PRODUKT P	AVD. 2	GRUPP 21
BETR. Transmission		NR. 51
Motor B17-23		DATUM Dec 82

Servicemeddelande

Spel mellan ventil och kolv B17-23

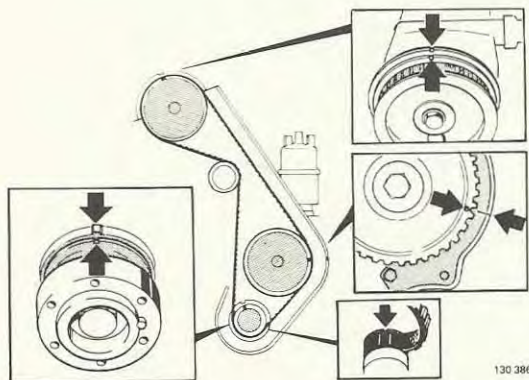
Exempel på spel mellan fullt öppen ventil och kolv i övre dödpunkt:

B19A 1978	1,2 mm
B19E 360 1983	-1,7 mm
B23E 1982	-0,65 mm

På en del motorer är spelet mellan fullt öppen ventil och kolv i övre dödpunkt lika med noll eller mindre än noll. Det finns då risk att ventilen slår i kolven vid kuggremsbrott eller om motorn vrids runt när remmen tagits bort.

Detta gällde tidigare endast för B23E. Numera gäller det även för andra motorer, tex B19A/E i 340-360.

Vi inför därför nu en generell regel att motorn inte får dras runt när remmen tagits bort.

- o motorn får **inte** dras runt när kuggremmen tagits bort
- o var noggrann vid ditsättning av kuggremmen. Om remmen förskjuts finns risk att ventilen slår i kolven, dessutom blir körbarheten sämre
- o kuggremmen ska spännas vid garantiservicen
- o kuggremmen ska bytas varje 60 000 km. Efterjustering ska göras efter 1000-2000 km
